新製品発売のお知らせ
ブレーキライニング

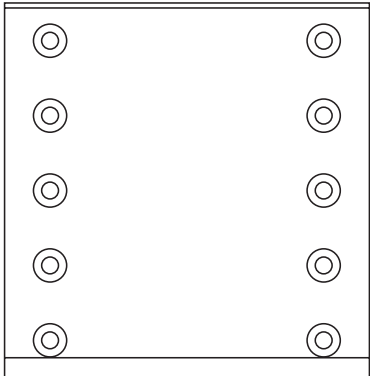
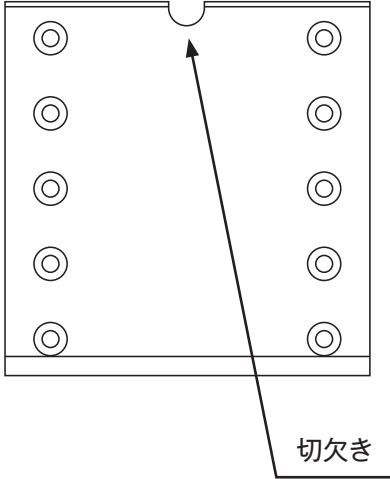
<p>FN-160Kの発売事由</p> <p>高床BPW軸車に新SHOEが装着されているとの情報があり現品を調査したところ、新SHOEのライニング貼り合わせ面に『突起加工』（ライニングの逆張り防止）が追加されていました。</p> <p>従来品では突起に乗り上げてしまい装着できないことが判りました。</p> <p>ライニング貼り合わせ部に『切欠き』を追加した新SHOEに対応の新品番を設定する事と致しました。</p> <p>新品番は従来品のSHOEにも共通使用可能ですので、従来品の在庫が無くなり次第、新品番に統一する事と致します。</p>
